Tilsynsnotat, biocover-anlæg

Virksomheder
J.nr. 2019-3095
(Tidligere MST-1272-02377)
Ref. NIEJO/adhau
Dato: 15.04.2020

Tilsynsrapport

Vejle Genbrugsterminal. Deponeringsanlæg

Fig. 4.2 fra Miljøansøgning om etablering af biocover-anlæg, Rev. 5. febr. 2019.

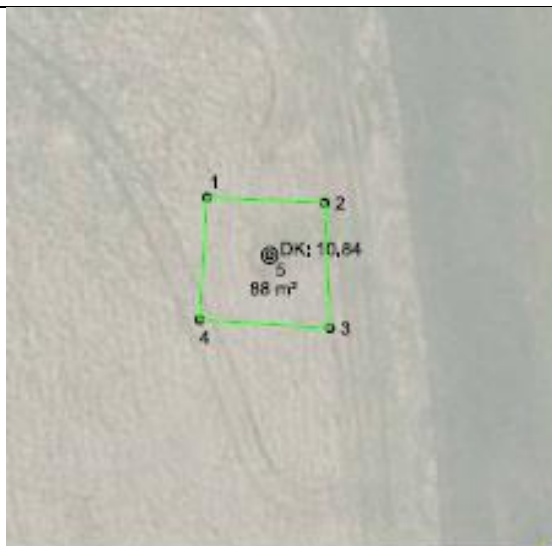
Biocover Vest 1 er ved udførelsen ændret og udvidet mod nord. Der er etableret skræntdræn på de sydvendte skråning.

Biocover Vest 2 er ved udførelsen rykket mod vest og bygget samme med et gammelt biofilter, mens der er etableret skræntdræn på østvendte skråning, hvor "Vest 2" er vist på fig. 4.2.

Biocoveret er flyttet mod vest i forhold til projekt i miljøansøgningen, jf. Fig. 4.2 vist ovenfor. Det giver mulighed for at etablere en banket mellem skrænt og biocover-filteranlægget, se foto nedenfor.

Fig. 2.7 Afrapportering af 5. nov. 2019
Dræn i gasfordelingslag og skræntdræn, Biocover Vest 1

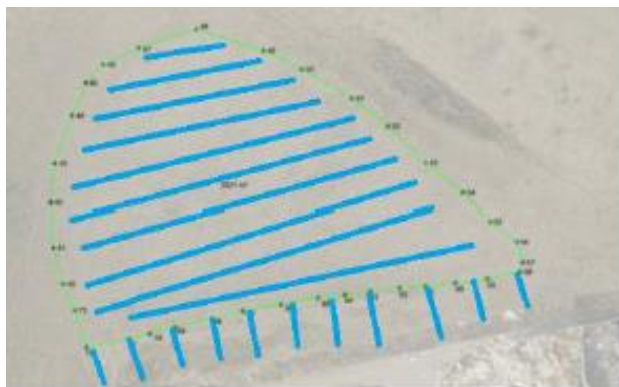
Det fremgår af figur i afrapportering at skræntdræn er ført ind under biocover-vinduet på plateauet, men det stemmer ikke med fig. 2.7 ovenfor.

Bemærkninger ved tilsyn:
Der er tilsyneladende bagfald på biocoveret, jf. terrænmåling ovenfor. Er der sikret dræning af gasfordelingslaget til underliggende affaldslag?

- Der skal fremsendes forslag til etablering af dræning af biocoveret, Vest 1, samt foranstaltninger til fremtidig kontrolpejling af vandspejlsniveauerne i biocoveret, så fuld dræningstilstand til enhver tid kan dokumenteres.

- Der skal redegøres for det udførte design af dræn i gasfordelingslaget, samt hvordan skræntdræn er ført ind i biocoveret på plateauet.
